Projet éolien de Chambaran, communes de Saint-Clair-sur-Galaure et de Montfalcon (38)

Livre 8.2 : Avis de la Mission Régionale de l'Autorité Environnementale et mémoire en réponse

**Avis délibéré de la mission régionale d'autorité environnementale
sur le projet de parc éolien, porté par la SAS Parc éolien de
Chambaran (EDF Renouvelables France), sur les communes de
Saint-Clair-sur-Galaure et de Montfalcon (38).**

Avis n° 2022-ARA-AP-1474

Zones humides identifiées sur les critères habitats et/ou sols

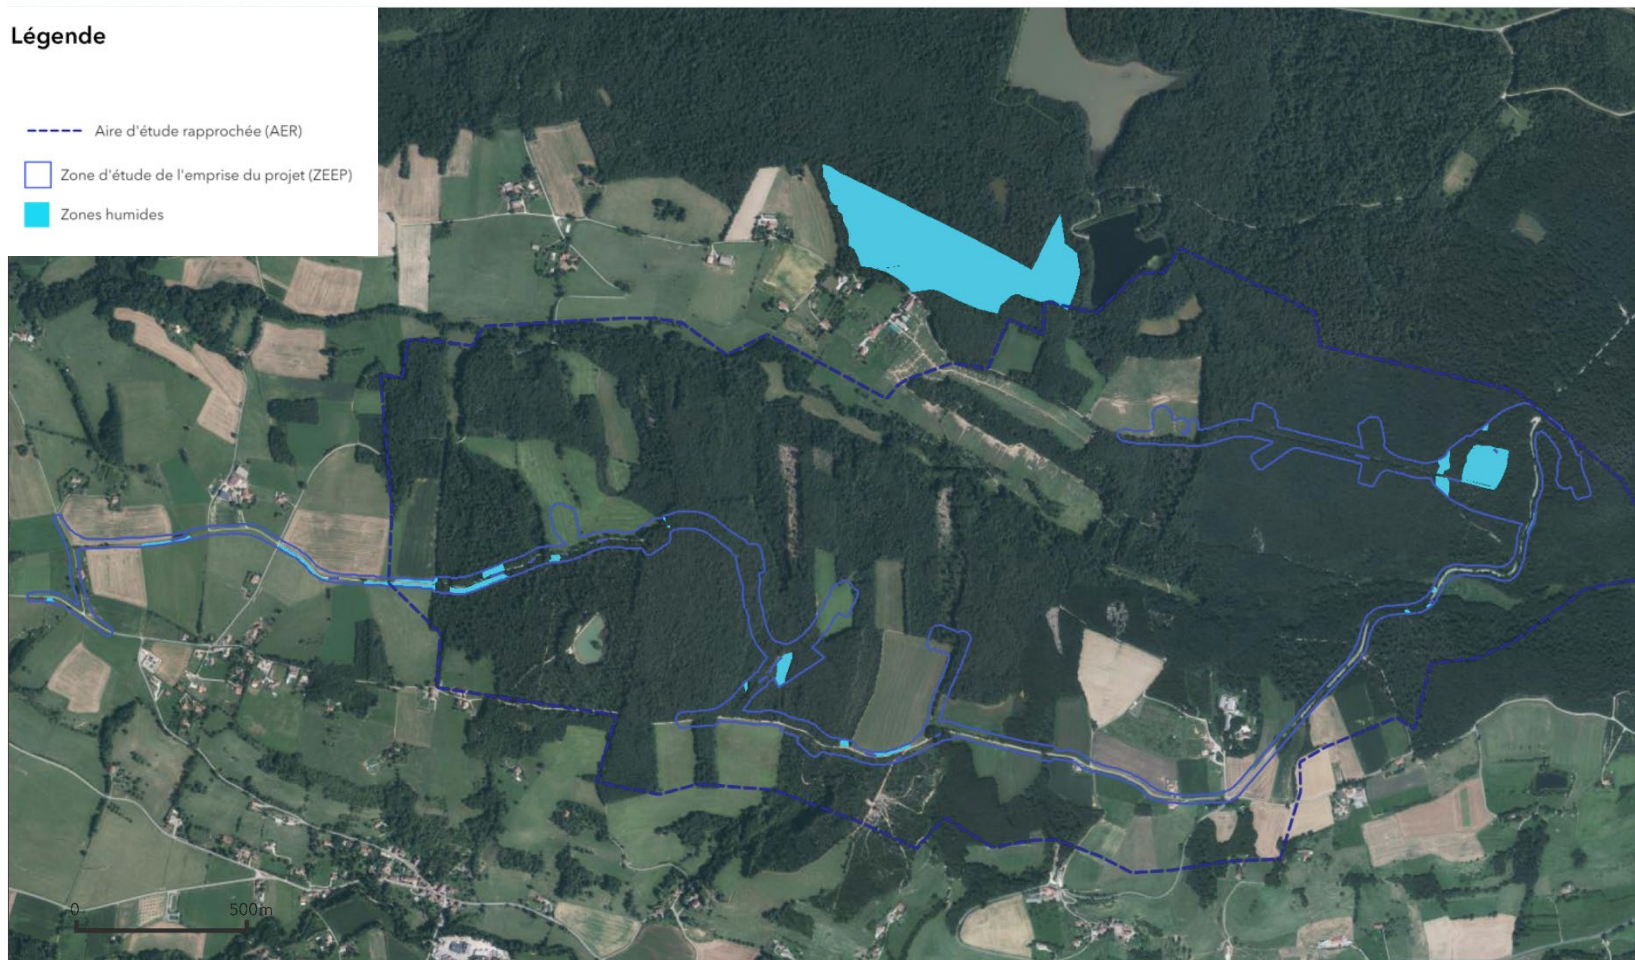
Le dossier, s'il produit des cartes des différents secteurs ne produit pas de carte de synthèse per-mettant de visualiser les périmètres des zones humides présentes sur l'ensemble du secteur du projet. Les fonctionnalités de certaines de ces zones humides sont caractérisées en suivant le guide national des fonctions des zones humides (Cf. figure 3).

Le maître d'ouvrage souhaite apporter la précision suivante concernant les zones humides identifiées à proximité des chemins : les pistes d'accès qui desserviront le parc éolien en phases construction et exploitation sont en grande majorité existantes. Des inventaires et sondages ont été menés sur les secteurs où un élargissement des pistes existantes sera nécessaire ou sur les tronçons qui devront être créés. Grâce aux mesures d'évitement et de réduction, les travaux sur les accès n'auront pas d'impact sur les secteurs en aval hydraulique.

La carte ci-après localise l'ensemble des zones humides déterminés sur les critères végétation et/ou sol sur le secteur de projet.

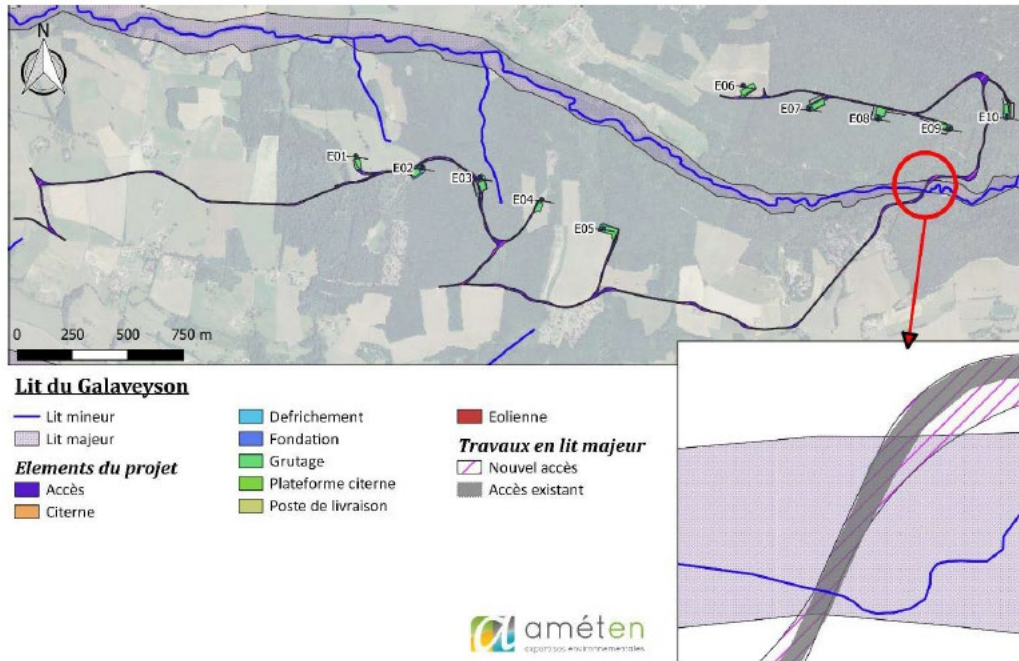
44° - « *Un remblai en zone inondable de 120 m² serait prévu sans que son volume ne soit compensé contrairement aux dispositions 8-01 et 8-03 du SDAGE. Une compensation du volume correspondant à 100 % du volume prélevé sur le champ d'expansion des crues est attendue, "cote pour cote".* »

Cet aménagement est lié au passage prévu des remorques extensibles pour l'acheminement des pales des éoliennes E06 à E10.

Constatant la problématique d'acheminement des pales (les convois les plus longs) sur remorque extensibles et les aménagements de voirie que cela engendre pour la desserte des éoliennes E06 à E10, EDF Renouvelables a commandé une nouvelle étude d'accès questionnant la possibilité d'acheminer les pales des éoliennes E06 à E10 par « blade-lifter ».

Cette étude d'accès confirme la faisabilité d'acheminement des pales des éoliennes E06 à E10 par bladelifter, solution que retient donc le maître d'ouvrage afin de permettre de réduire fortement les aménagements de voirie, donc l'impact sur l'environnement. Ainsi, avec cette solution, le passage au niveau du pont sur le Galaveyson ne pose plus de « problématique » d'accès et ne nécessite plus d'être modifié ni d'empiéter sur le lit majeur du Galaveyson.
